არქიტექტურული კომპანია დემარკი

განმარტებითი ბარათი

ქ. თბილისის მუნიციპალიტეტის არქიტექტურის სამსახურის 2015 წლის 29 დეკემბრის №2365241 ბრძანებით შეთანხმდა ქ. თბილისში, ჭავჭავაძის გამზ. #82-ში, კერძო საკუთრებაში არსებულ მიწის ნაკვეთზე (ს/კ: #01.14.10.001.077) მრავალბინიანი საცხოვრებელი სახლის არქიტექტურული პროექტი და გაიცა მშენებლობის ნებართვა № 2925007, 03.11.2016. 2018 წლის 13 დეკემბრის ბრძანებით № 4300669 შეთანხმდა კორექტირებული პროექტი და გაიცა მშენებლობის ნებართვა. მშენებლობის ვადა განისაზღვრა 2018 წლის 13 დეკემბრიდან 2021 წლის 13 სექტემბრის ჩათვლით.

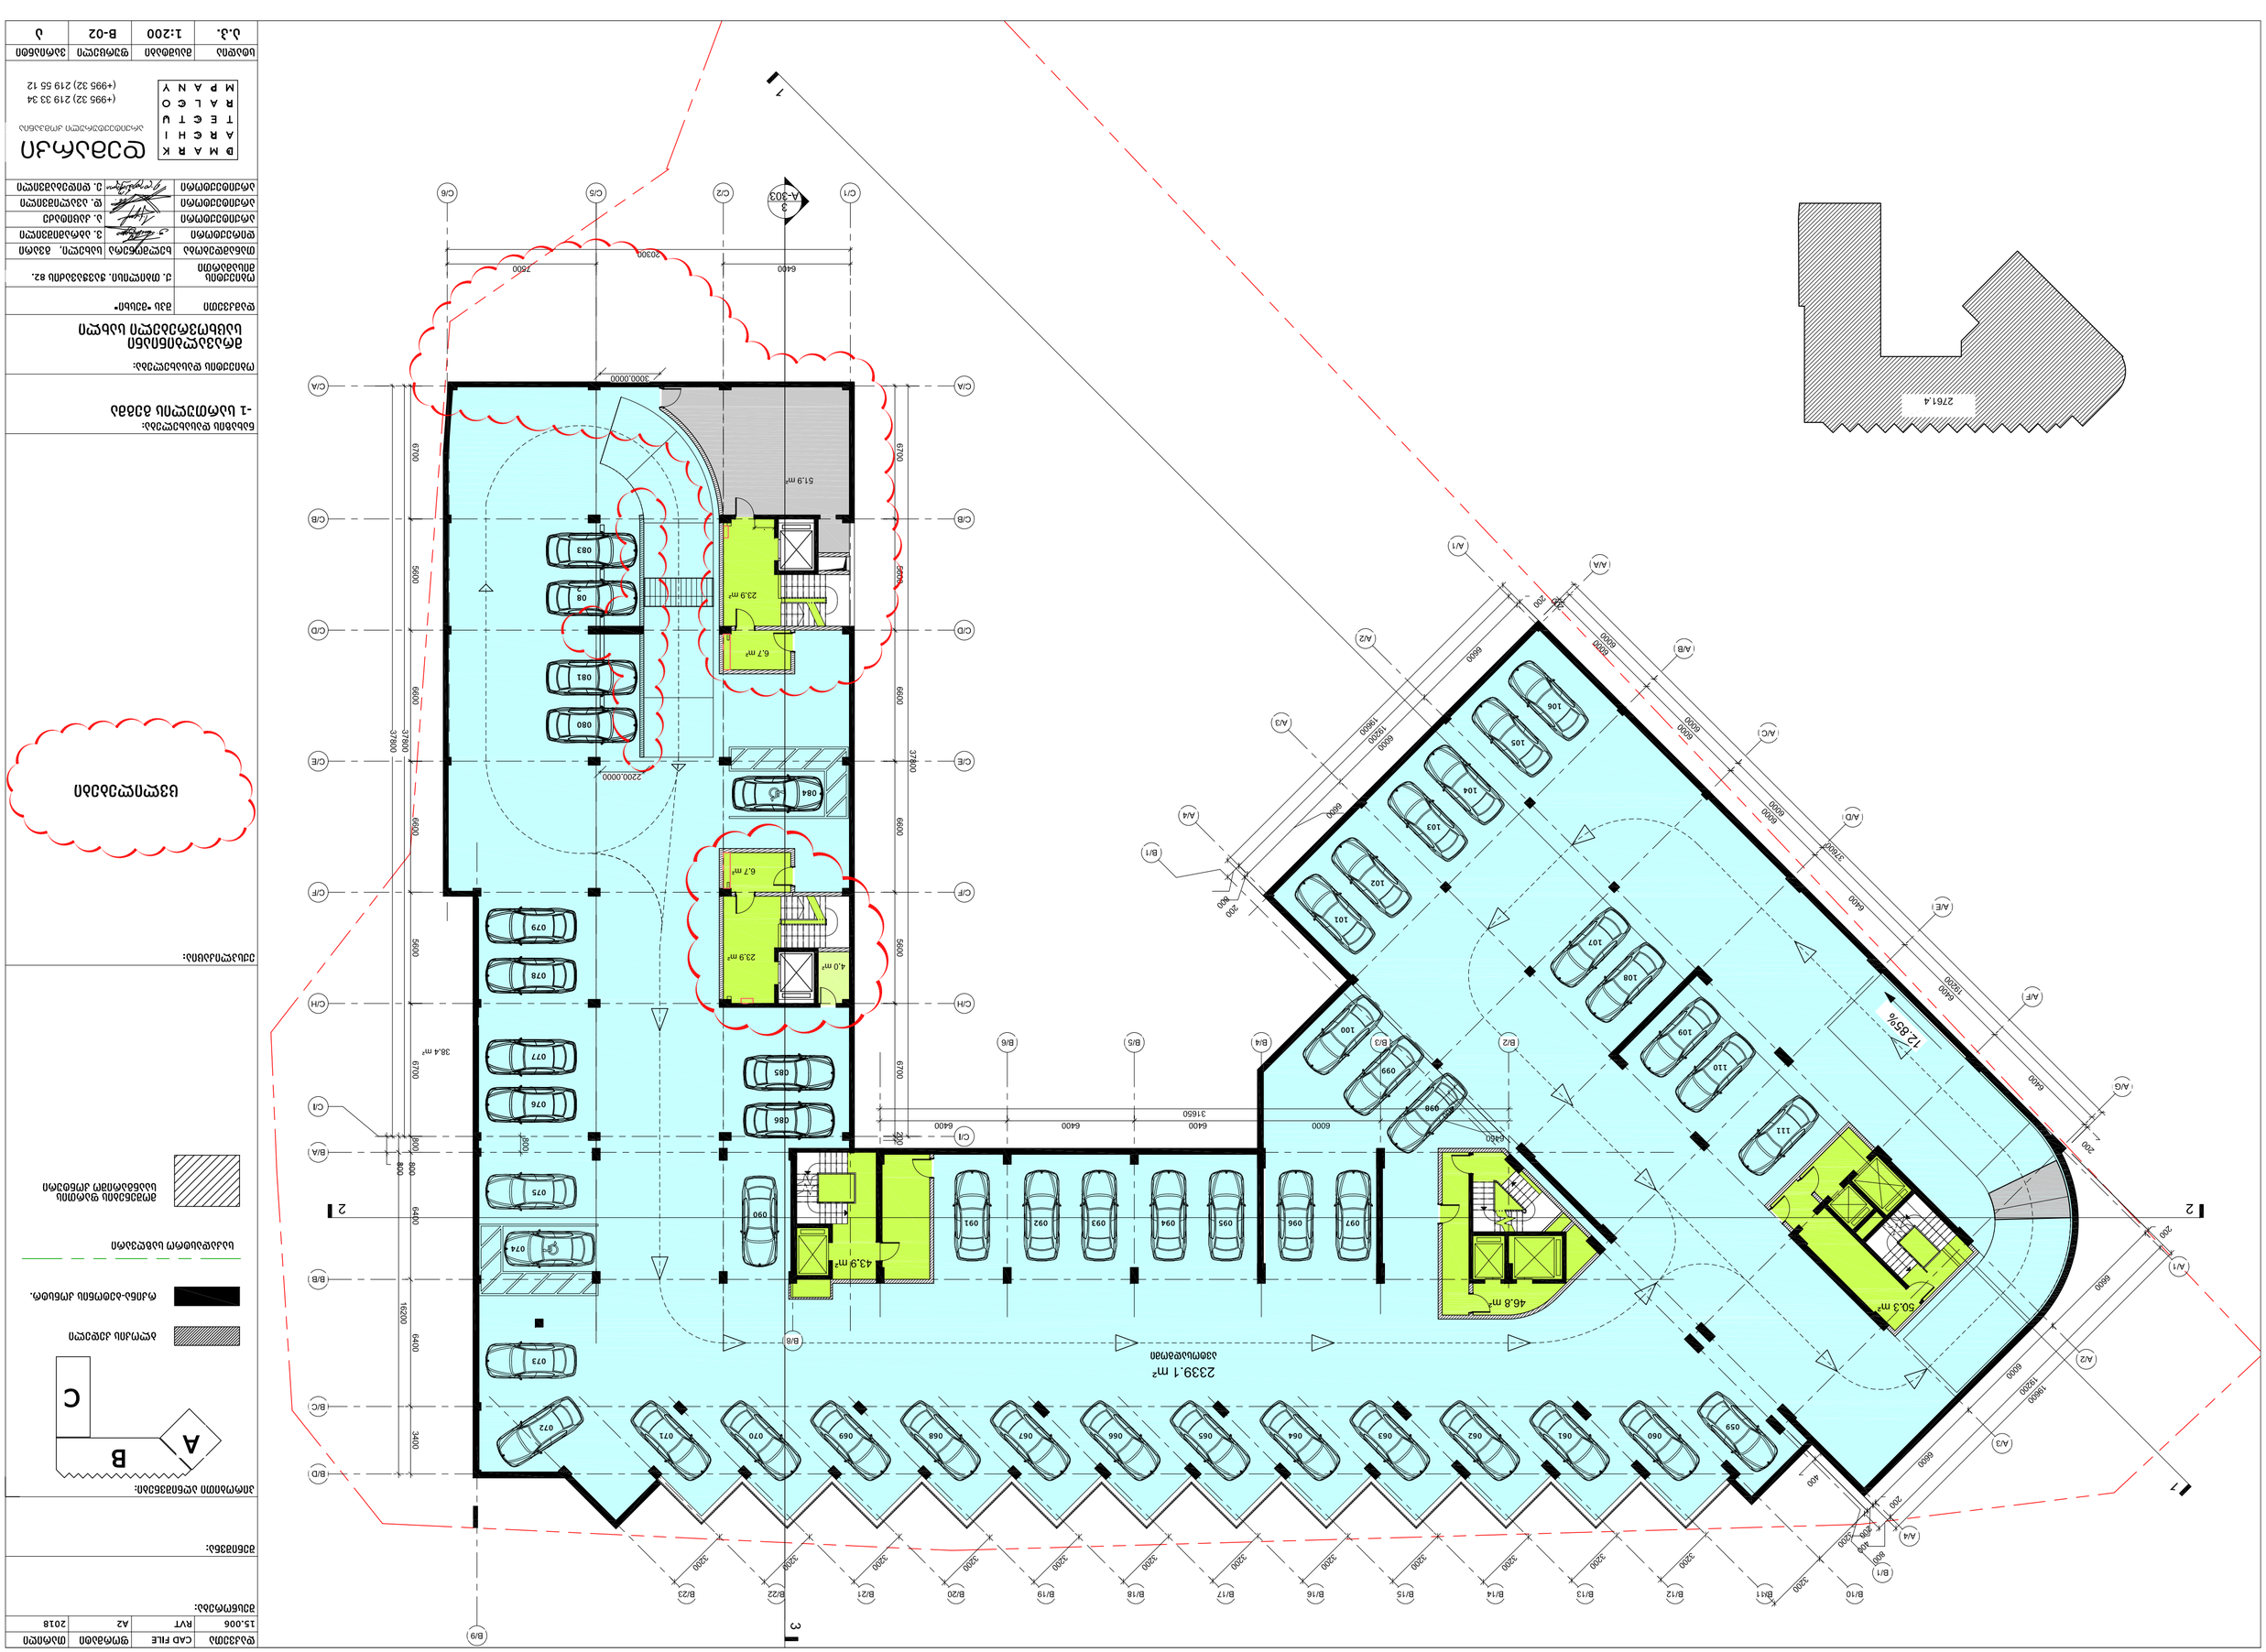
კერძოდ, ტექნიკურად არასწორად იყო დაჯამებული საცხოვრებელი ფართი, საზაფხულო ფართი, კიბის უჯრედისა და სადარბაზის ფართი, დამხმარე ფართი და ავტოსადგომების ფართი. გარდა ამისა -2 და -1 სართულის გეგმებზე არასწორად იყო დატანილი ავტოსადგომების ფართის რიცხობრივი მაჩვენებელი. წარმოდგენილია შეთანხმებული არქიტექტურული პროექტის გრაფიკულად იდენტური -2 და -1 სართულის გეგმები, რომლებზეც დატანილია ხელახალი კალკულაციის რიცხობრივი მაჩვენებლები. -2 სართულზე ავტოსადგომების ფართი - 2387,5 კვ.მ-ს და -1 სართულზე -2339,1კვ.მ-ს .

მე-12 და მე-14 სართულის გეგმებზე A1-A2/AG ღერძებში მდებარე აივანზე არ იყო დატანილი რიცხვითი მაჩვენებელი. წარმოდგენილია შეთანხმებული არქიტექტურული პროექტის გრაფიკულად იდენტური მე-12 და მე-14 სართულის გეგმები, რომლებზეც დატანილია რიცხობრივი მაჩვენებლები 9-9 კვ.მ.
გთხოვთ, ჩაანაცვლოთ წარმოდგენილი -2, -1, მე-6, მე-12 და მე-14 სართულების გეგმები.

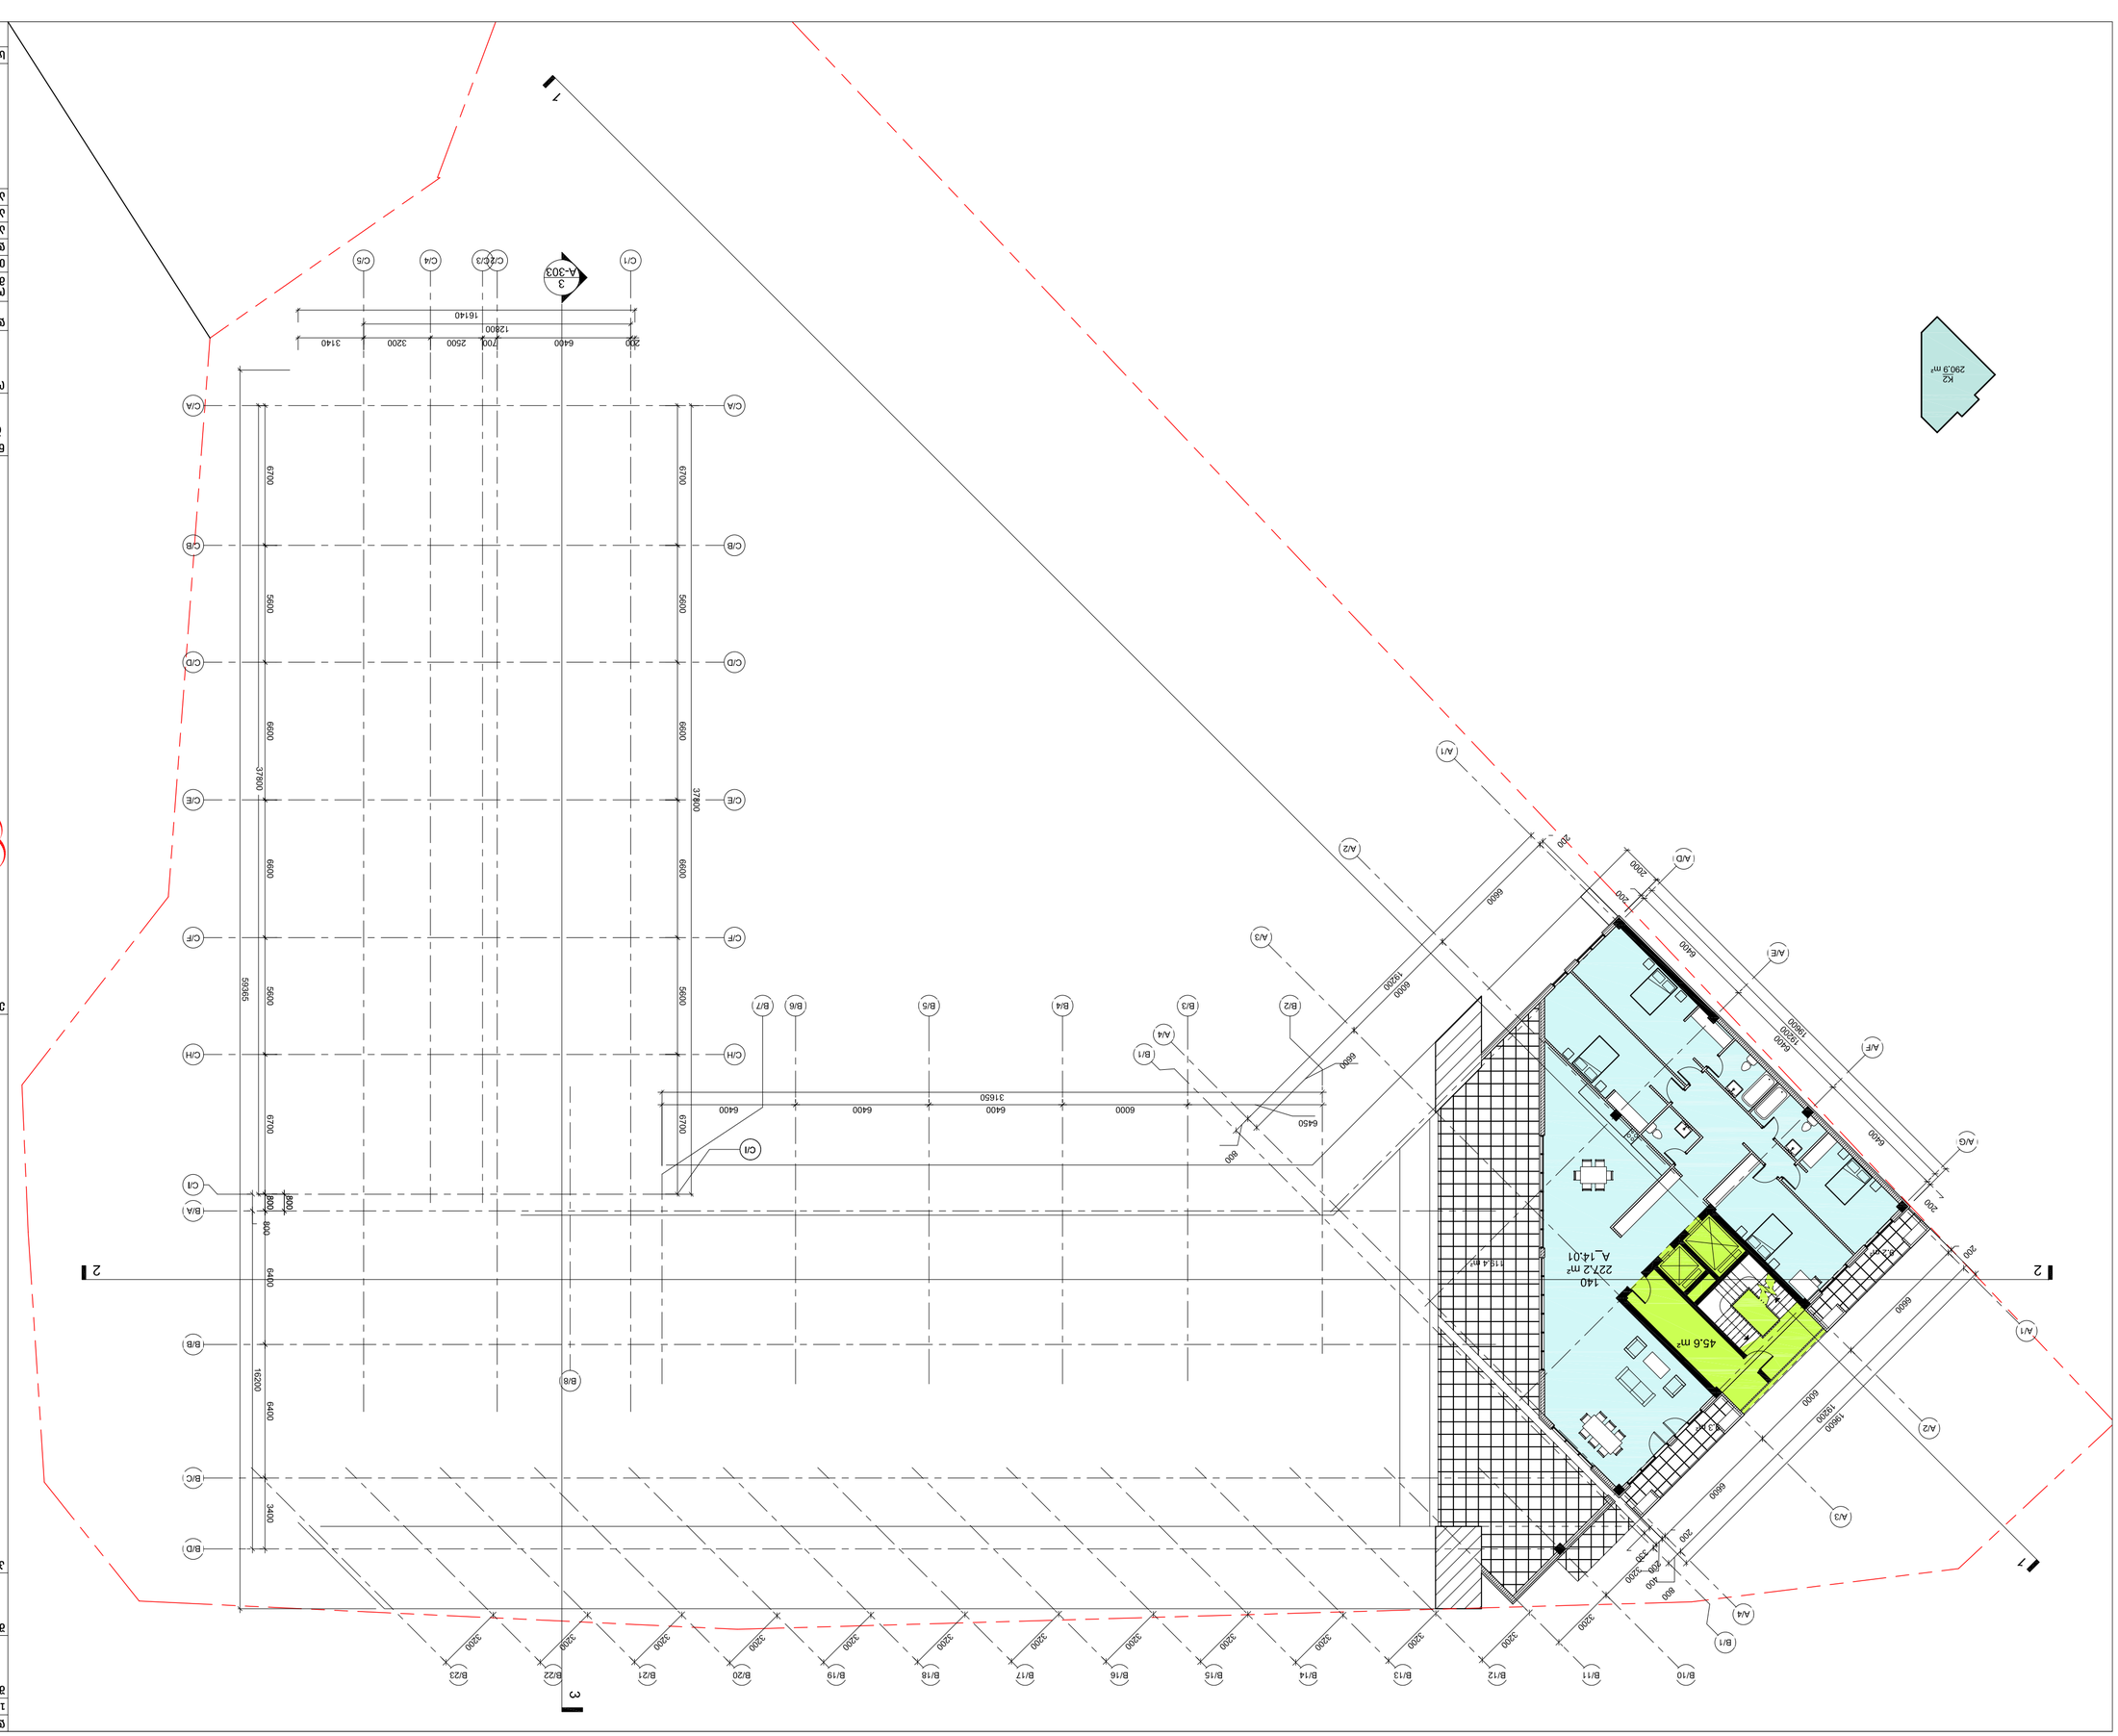
მე-6 სართულის გეგმაზე CD-CE-CF/C4 ღერძებში მდებარე აივნების ფართის რიცხობრივი მაჩვენებლები არასწორადაა დატანილი. წარმოდგენილია შეთანხმებული არქიტექტურული პროექტის გრაფიკულად იდენტური მე-6 სართულის გეგმა, რომელზეც დატანილია რიცხობრივი მაჩვენებლები 46,3-46,3 კვ.მ.
